პრ. №	ნახ. №	A-3

მრავალფუნქციური კომპლექსი ბოქორმის ქ. №25 ბლოკი №1

ჭრილები

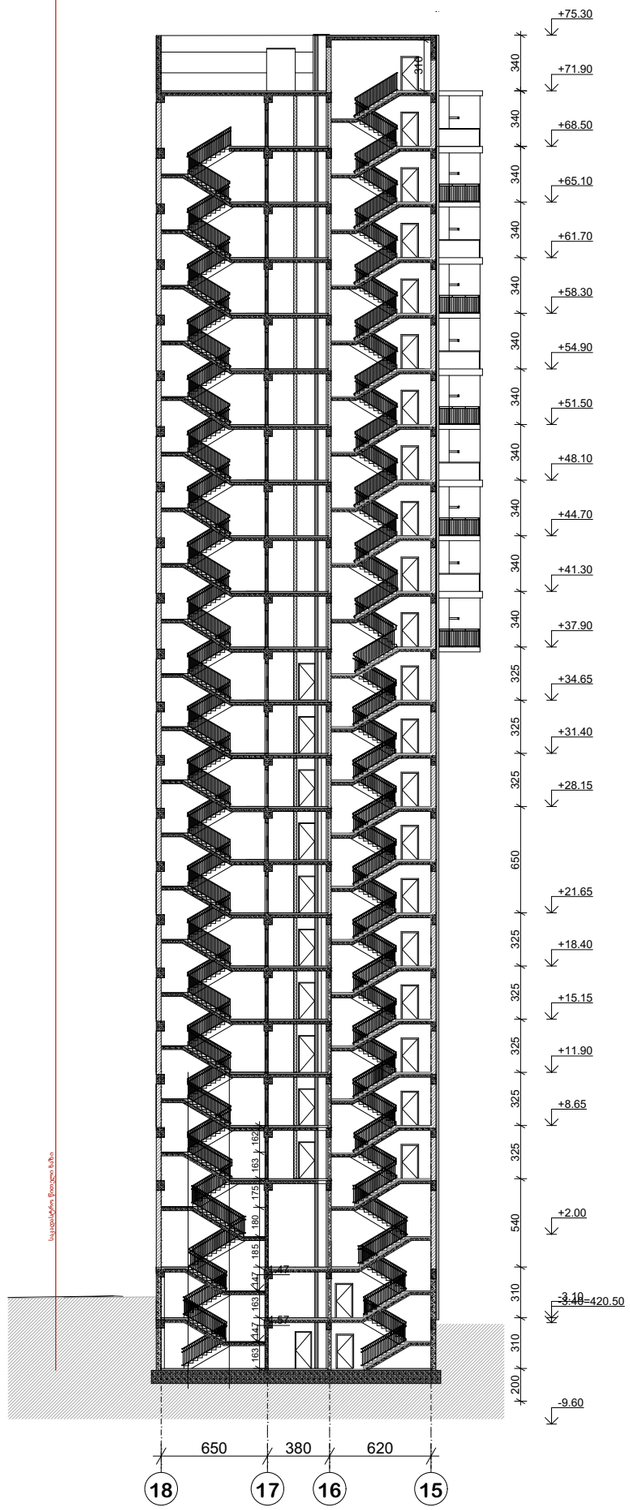
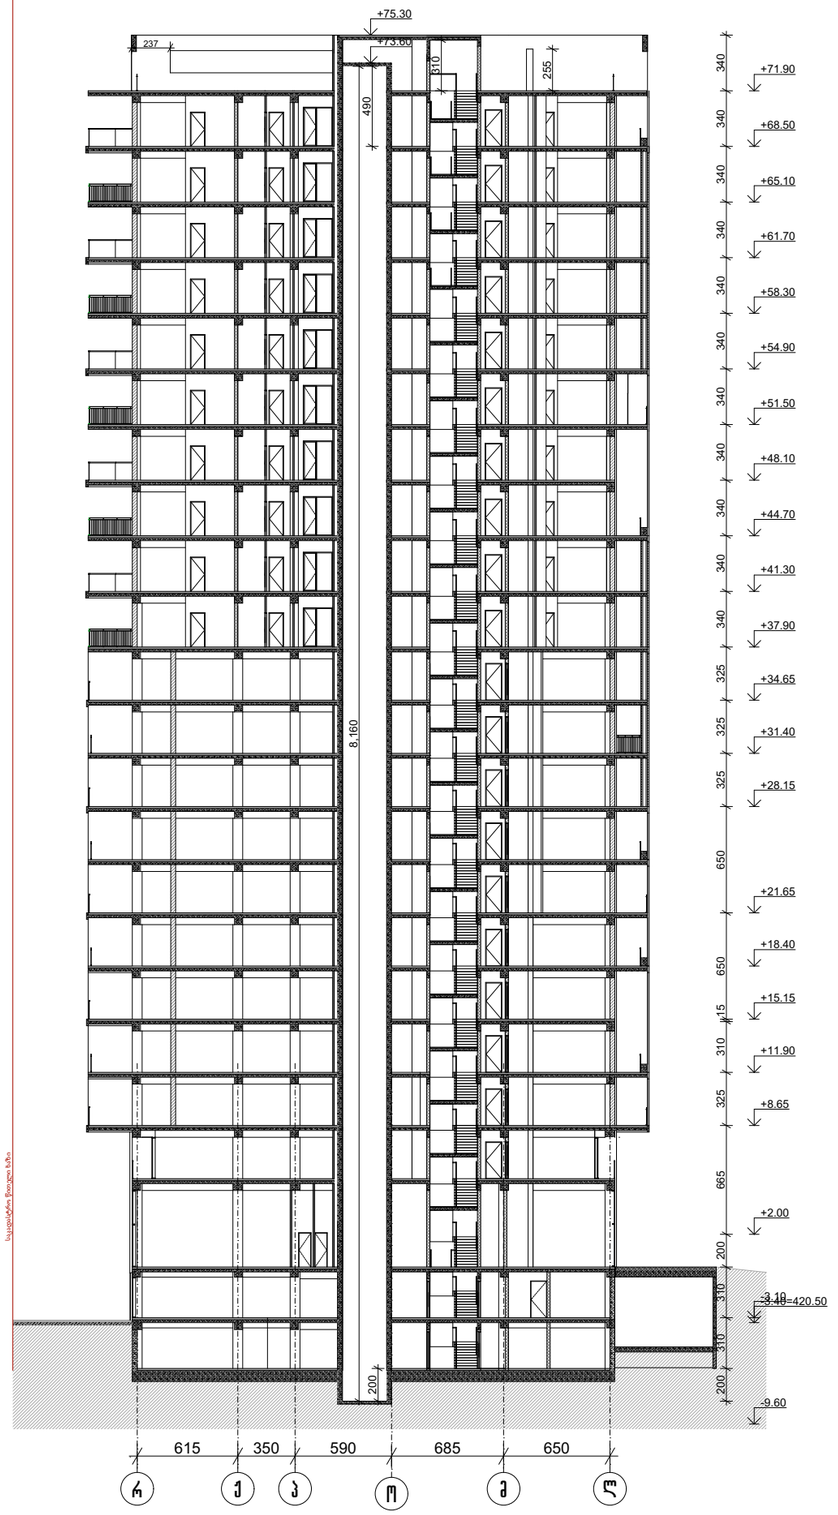
მე-5 ხარვეზთან დაკავშირებით, სადაც მითითებულია რომ კომერციულის სიმაღლე შემცირდეს 4,50 მ-მდე, გვსურს დაზუსტება - იქიდან გამომდინარე, რომ აღნიშნული კომპლექსი შედგება სამი ბლოკისაგან: პირველი საპროექტო ბლოკისგან და უკვე შეთანხმებული მეორე მესამე ბლოკისგან. მეორე და მესამე ბლოკები უკვე მშენებლობის პროცესშია(ბრძანება № 6682547 თარიღი 27/09/2023 განცხადების ნომერი: AR1857192; პროექტის ცვლილება N7391985), მეორე და მესამე მშენებარე ბლოკის კომერციული სართულის სიმაღლე უკვე შეთანხმებული პროექტის მიხედვით 5,40 მეტრია. სამივე ბლოკი წარმოადგენს ერთიან არქიტექტურულ სურათს. პირველი ბლოკის პირველი კომერციული სართულის სიმაღლის 90 სმ-ით შემცირება გამოიწვევს ბლოკებს შორის სართულების აცდენას, რაც დაარღვევს მთლიანობის აღქმას და რაც უარყოფითად იმოქმედებს კომპლექსის არქიტექტურულ იერსახეზე
